**AVIS RELATIF À LA PROTECTION
CONTRE LES EVENTUELS EFFETS NOCIFS ET NUISANCES
PROVOQUÉS PAR LES RAYONNEMENTS NON IONISANTS
GÉNÉRÉS PAR DES ANTENNES ÉMETTRICES STATIONNAIRES**

Commune : CHIEVRES - Exploitant : PROXIMUS

Référence exploitant : 68RAT_01

Rapport n° 2546 / 2024

Figure 1 : Vue en plan des lieux de séjour et des points de contrôle

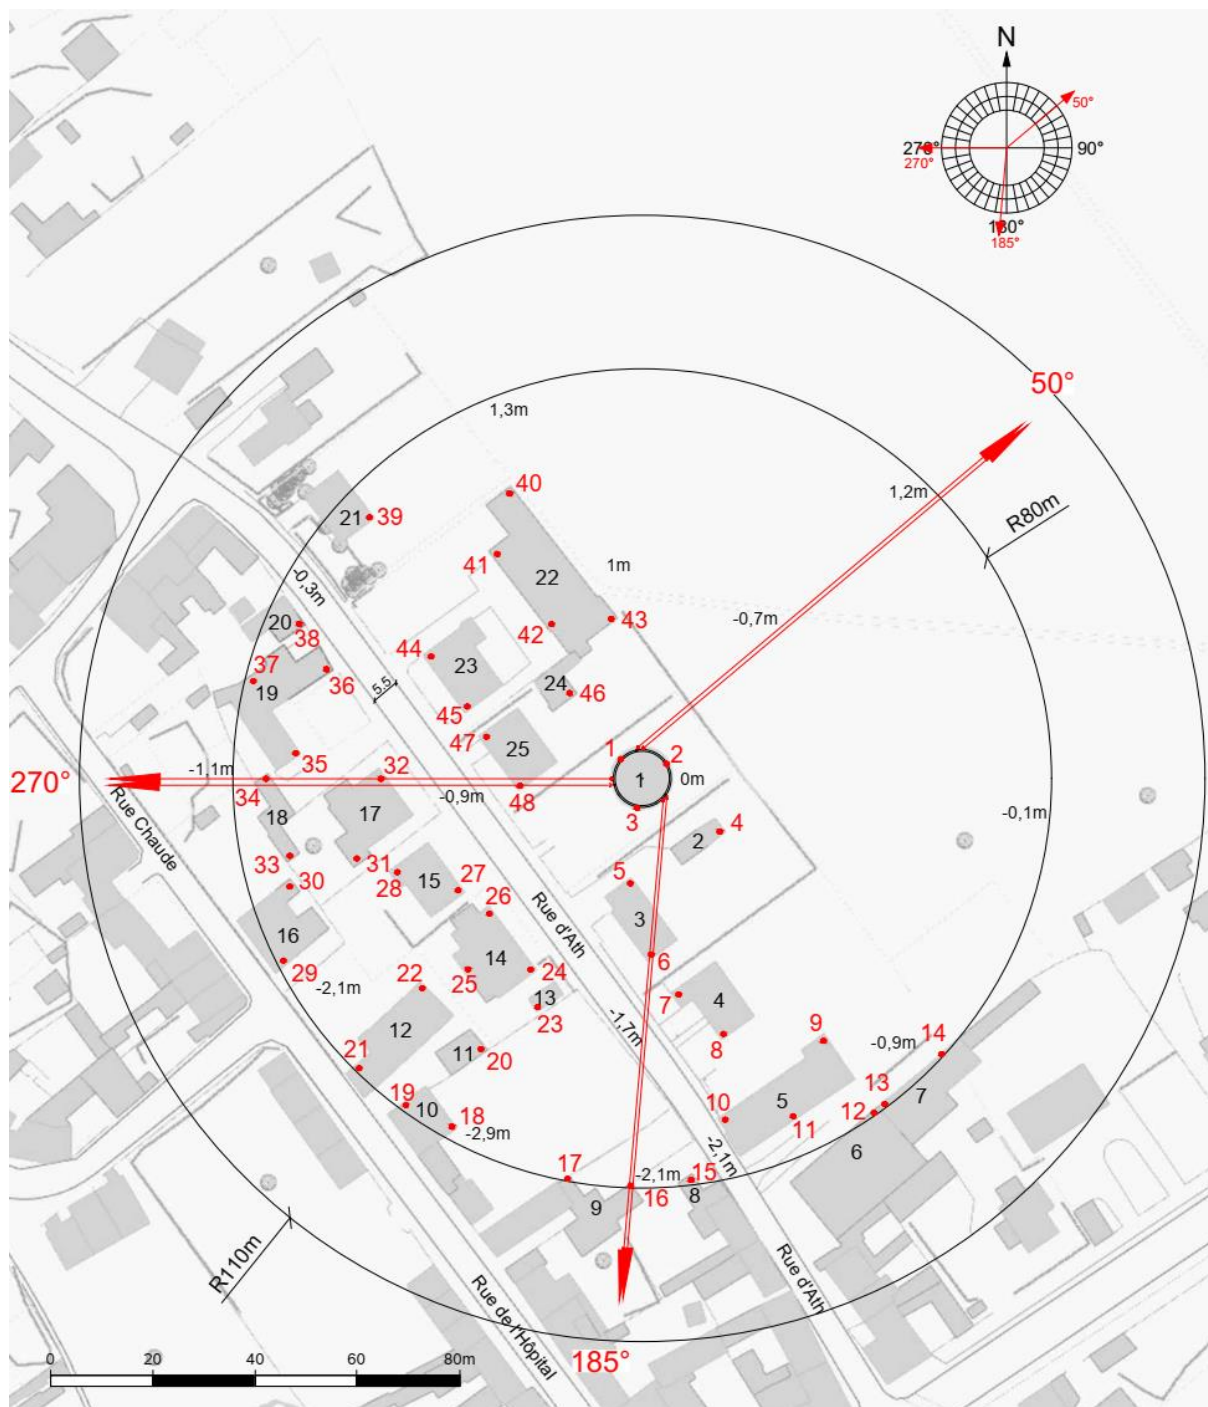
Les fréquences d'émission, la puissance rayonnée par chacune des antennes et leur gain permettent de déterminer le rayon de la zone à analyser. Tout dépassement de la limite par installation est exclu en dehors de cette zone. Le tableau 2 reprend les 35 LS² pour lesquels l'indice d'exposition est le plus élevé. Les différentes colonnes indiquent :

- le numéro du point de contrôle repris sur un des plans de la figure 1;
- le numéro du LS dans lequel se trouve le point de contrôle de la 1^{ère} colonne ;
- l'atténuation d'obstacle prise en compte pour le calcul de l'indice d'exposition dans le LS ;
- le résultat du calcul de l'indice d'exposition.

En ce qui concerne les antennes de l'installation mentionnées dans le tableau 1, la distance maximale à laquelle la limite pourrait être atteinte, à l'extérieur, est égale à 100,5 m. S'il n'y a pas de LS à une distance inférieure, les antennes respectent forcément la limite d'immission.

Dans le cas des LS situés à l'intérieur des bâtiments, une atténuation d'obstacle est prise en compte et il en résulte que la distance maximale à laquelle la limite pourrait être atteinte se réduit à 71,2 m.

Figure 2 : Vue en plan des installations d'antennes dans un rayon de 300 mètres autour de l'installation faisant l'objet de la demande d'avis

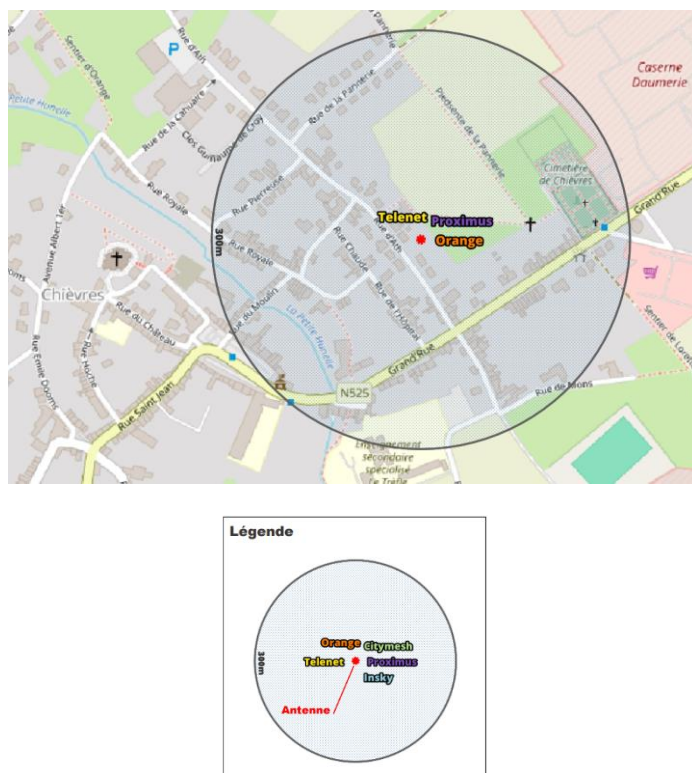
Le plan en projection verticale de la figure 2 indique la localisation des installations d'antennes émettrices stationnaires visées par le décret et situées dans un rayon de 300 mètres autour de l'installation référencée dans le paragraphe 2 et localisée au centre du cercle. Les données de localisation de ces antennes et les avis correspondant sont accessibles via le cadastre en ligne des antennes émettrices stationnaires⁶. Les installations prises en compte dans l'évaluation du respect de la limite cumulative sont les installations d'antennes émettrices déclarées en service par l'exploitant à la date du présent avis, à l'exception de l'installation référencée dans le paragraphe 2 et éventuellement d'autres installations ayant fait l'objet d'une demande d'avis à la même date et qui sont situées à l'intérieur de la zone de 300 mètres de rayon.

- il y a au plus 4 installations d'antennes émettrices stationnaires présentes dans la zone d'évaluation de 300 mètres de rayon représentée dans la figure 2, y inclus l'installation référencée dans le paragraphe 2 : la limite cumulative définie à l'article 4, §2 du décret est nécessairement respectée dans les lieux de séjour à l'intérieur de la zone d'évaluation de 300 mètres de rayon ;

Compte tenu des considérations ci-dessus, il apparaît que l'intensité du rayonnement électromagnétique généré, dans les lieux de séjour situés dans un rayon de 300 mètres autour de l'installation référencée dans le paragraphe 2, par l'ensemble des antennes émettrices stationnaires de l'ensemble des exploitants du même site d'antennes émettrices stationnaires respecte la limite fixée à l'article 4, § 2 du décret.
